Mission régionale d'autorité environnementale

**Avis délibéré
sur le projet d'aménagement « Seine Liberté »
à Clichy-la-Garenne (92)**

N° APJIF-2024-006
Du 07/02/2024

Illustration 3: Comparaison des niveaux sonores LAeq (de jour) après projet entre la version 2022 et la version 2023, sources : étude d'impact 2022, p. 305 et étude d'impact 2023, p. 294

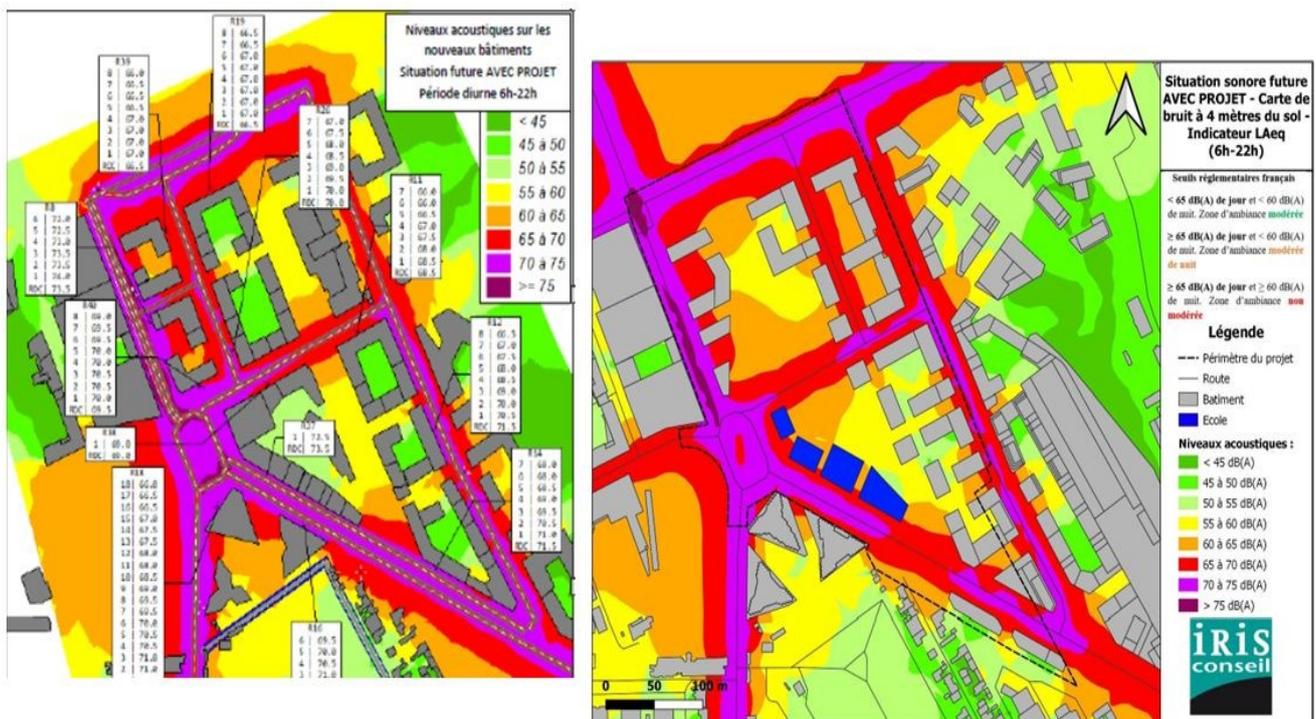
Sur les pollutions sonores liées aux déplacements routiers, les modélisations ont été mises à jour mais les nouvelles études n'ont pas été annexées au dossier et les hypothèses retenues ne sont pas présentées. Sur la base des cartographies présentées¹⁵, l'exposition au bruit reste importante pour les futurs habitants et usagers avec des niveaux allant jusqu'à 70 dB(A). Sur les logements situés au nord du projet qui interceptent une bande sonore de 75 dB(A) (cf. p. 294), elle dépasse largement les valeurs définies par l'Organisation mondiale de la santé (OMS) pour caractériser l'effet néfaste du bruit sur la santé (p. 298). De plus, la nouvelle configuration spatiale semble dégrader l'ambiance sonore de la plupart des cœurs d'îlots, comme l'illustre la comparaison entre les deux cartes de simulation 2022/2023 (ci-après)¹⁶. Comme l'Autorité environnementale l'avait recommandé, les valeurs plafonds de l'OMS ont été utilisées dans l'étude d'impact actualisées pour analyser les résultats des mesures, en revanche, elles n'ont pas été exploitées pour définir des mesures d'évitement et de réductions suffisantes (seulement un isolement acoustique renforcé, aucune réduction à la source comme recommandé).

(15) L'Autorité environnementale recommande de :
- annexer la nouvelle étude de modélisation acoustique au dossier ;

- prévoir des mesures d'évitement ou de réduction, prioritairement à la source, permettant de viser le respect des valeurs définies par l'OMS pour caractériser l'effet néfaste du bruit sur la santé tenant compte notamment des niveaux d'exposition des espaces intérieurs fenêtres ouvertes et des espaces de vie
